**Avis de la Mission Régionale d'Autorité environnementale
Nouvelle-Aquitaine sur
un projet de parc photovoltaïque d'environ 8,45 hectares
à Sos (47)**

n°MRAe 2023APNA207

dossier P-2023-14987

Localisation du projet : Commune de Sos (47)
Maître(s) d'ouvrage(s) : Ib VOGT
Avis émis à la demande de l'Autorité décisionnaire : Préfet du Lot-et-Garonne
En date du : 7 novembre 2023
Dans le cadre de la procédure d'autorisation : Permis de construire
L'Agence régionale de santé et la préfète de département au titre de ses attributions dans le domaine de l'environnement ayant été consultés.

Plan masse du projet - extrait étude d'impact page 163

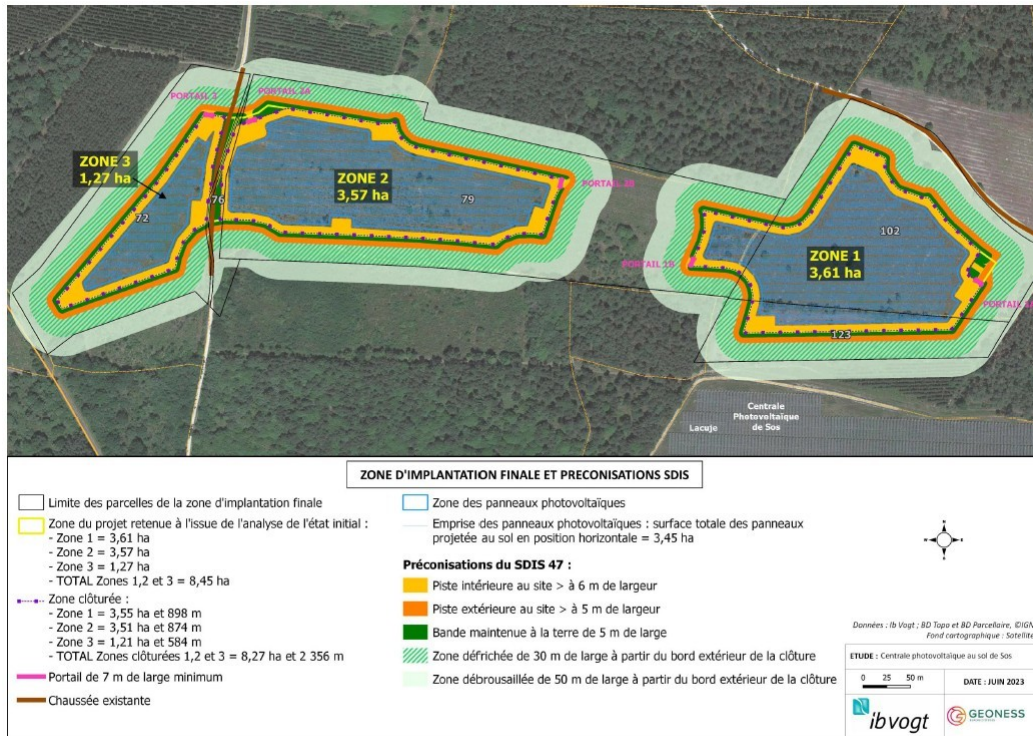
La MRAe recommande, comme déjà identifié plus haut, de reprendre la conception du projet vis-à-vis du risque incendie en termes de prévention et de lutte, en tenant compte de ses effets cumulés avec les autres projets planifiés ou centrales existantes. La MRAe recommande également de compléter l'analyse des effets cumulés, par la prise en compte d'autres projets situés au-delà d'un rayon de 10 km, intégrant les impacts du raccordement électrique, sur le massif forestier, la biodiversité, le risque incendie.

Synthèse cartographique des mesures de réduction et de suivi - extrait étude d'impact page 223

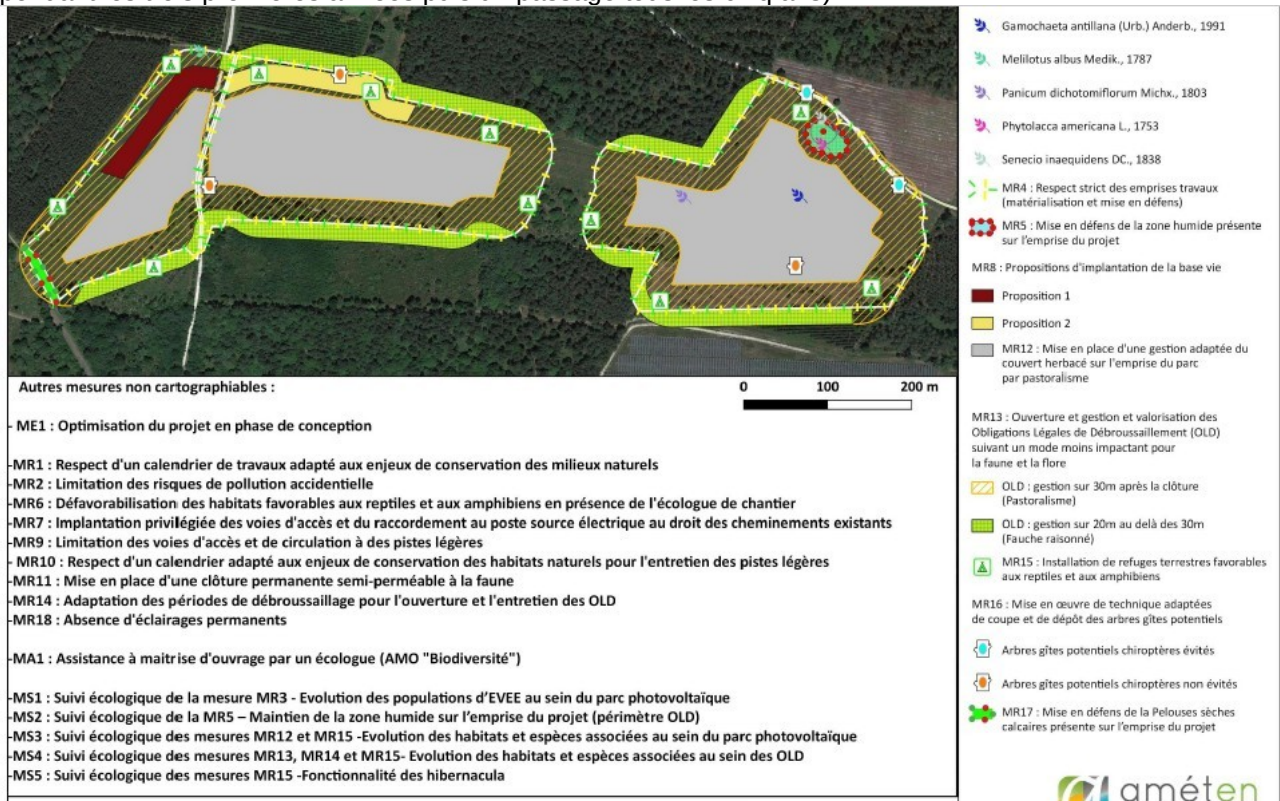
La MRAe relève que le projet s'implante sur des habitats considérés comme habitats d'espèces protégées et que les enjeux hiérarchisés à l'issue de l'état initial appariassent minorés pour le milieu naturel. Le projet (emprise retenue et OLD) s'implante notamment sur une surface de 17,41 ha d'habitat potentiellement favorable à l'Alouette Lulu, le Tarier pâtre et le Verdier d'Europe en ce qui concerne les oiseaux. Sur la cartographie présentée en page 223, il est mentionné que 3 arbres gîtes à chiroptères ne

seront pas évités. Enfin, le site retenu pour l'implantation de la centrale est également un habitat pour le Faune et le criquet des ajoncs.

La MRAe recommande de compléter le descriptif des mesures, en précisant en particulier les périodes de travaux et de mise en œuvre des mesures d'accompagnement, ainsi que les qualifications attendues de l'écologue mentionné dans le dossier.

La MRAe estime nécessaire de préciser les impacts résiduels du projet sur les différents cortèges faunistiques et sur leurs habitats. Elle souligne que les mesures de compensation devraient être réévaluées au regard des risques avérés de destruction d'individus et de leurs habitats. En l'état, l'absence d'incidences résiduelles du projet sur les espèces protégées n'est pas démontrée.
